## Maßnahme M lesen

Maßnahme-Nr. 43863106-16	Thema N47, N47S, N47T, Schleifende Geräusche im Motor, Steuerkette schabt	
Freigabedatum (tt.mm.jj) 12.09.13	Status Freigegeben	Organisation DE, PKW
<b>Betroffene Fahrzeuge</b>		
E-Reihe E60 E61 E81 E82 E83 E84 E87 E88 E90 E91 E92 E93 F07 F10 F11 F20 F21 F25 F30 F31	Motor N47 N47DK0 N47S N47T	Karosserie
Produktionszeitraum (von/bis) (tt.mm.jj) / 01.09.13	Kommentar Produktionszeitraum	Rückmeldung (alle Fälle zur Maßnahme bis) (tt.mm.jj)

Bild 1:

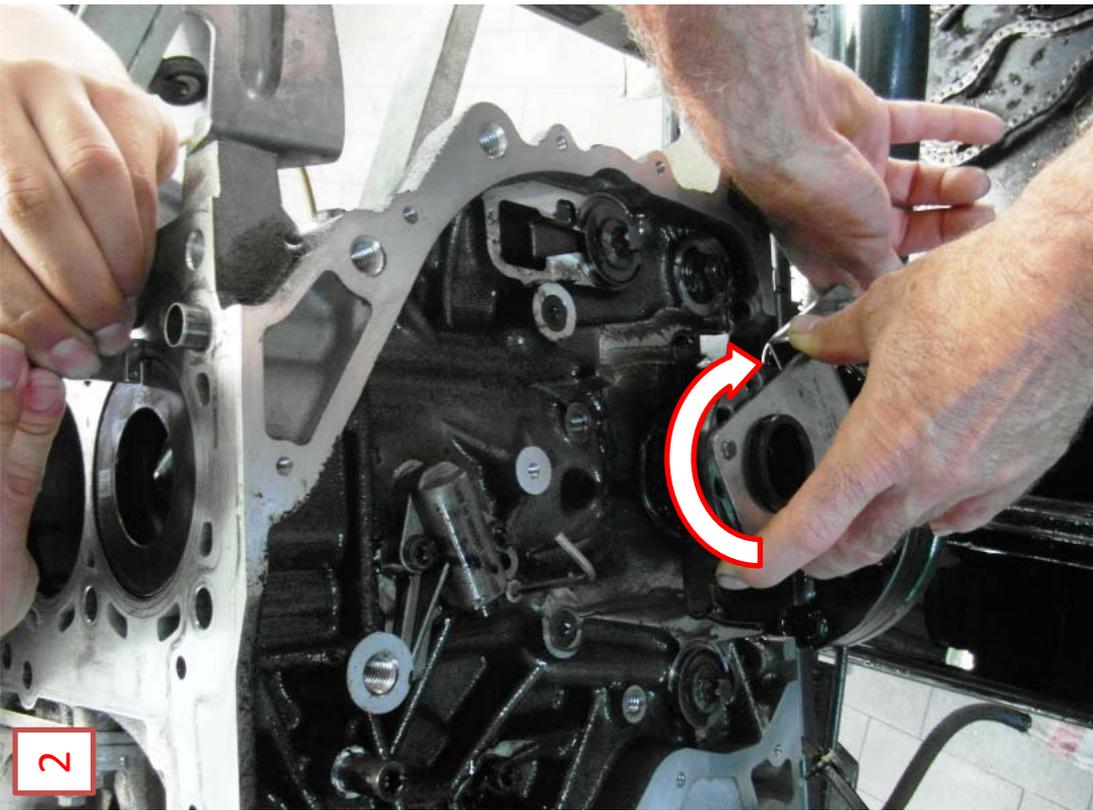
Zeigt die aktuell in der Reparaturanleitung "1131052 beide Steuerketten ers. ( N47 / N47S )"

beschriebene Einstellung der Kurbelwelle. Die HDP wird entsprechend der Reparaturanleitung positioniert.

Bild 4: Zeigt Unterstand vor oberem Totpunkt. Jetzt untere Steuerkette montieren.

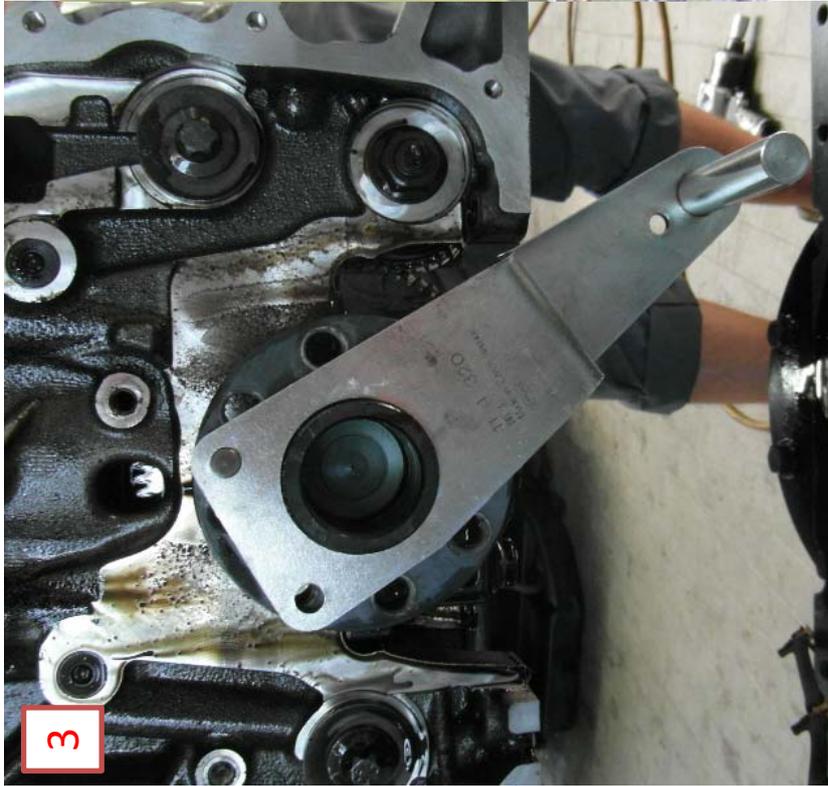
Achtung: Einstellung der Steuerzeiten von Kurbelwelle zur Nockenwelle bleiben unverändert! Lediglich die Position der HDP zur Kurbelwelle wird von der beschriebenen Änderung beeinflusst!

## 11 21 7 803 479 Identification

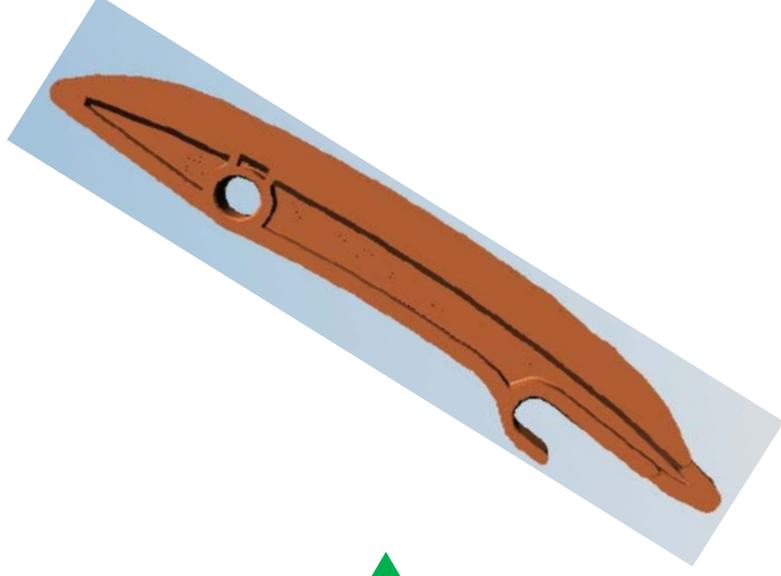
Hinweis: Nur Kurbelwellen mit Produktionsdatum nach dem 5. 1. 2009 verwenden! Das Produktionsdatum der Kurbelwelle ist auf dem Kettenrad eingeschlagen.(Siehe Anlage, Seite 1.)

- Die ersten beiden Ziffern stehen für die Produktionslinie.
- Die sechs folgenden Ziffern stehen für: Jahr (zweistellig), Monat, Tag.
- Die letzten 5 Ziffern bezeichnen die Stücknummer der Kurbelwelle.

Die in der Anlage auf Seite 1 abgebildete Kurbelwelle ist somit am 21. Oktober 2009 gefertigt worden.

13 52 8 573 158, 13 52 8 573 159

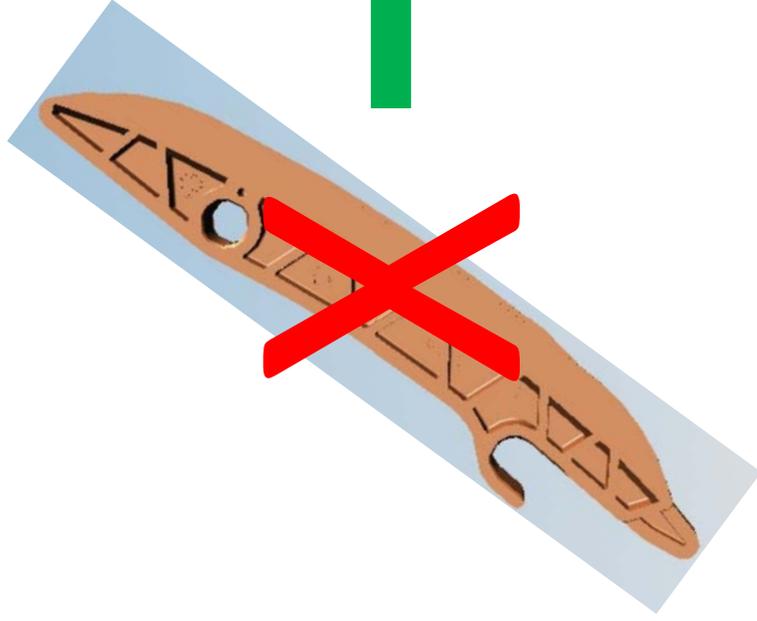
Hinweis: Für die Steuerkette unten nur bedämpfte Spann- und Führungsschienen verwenden! (siehe

Anlage Seite 2) Ein Verbau von nur einer bedämpften Schiene ist nicht zulässig!
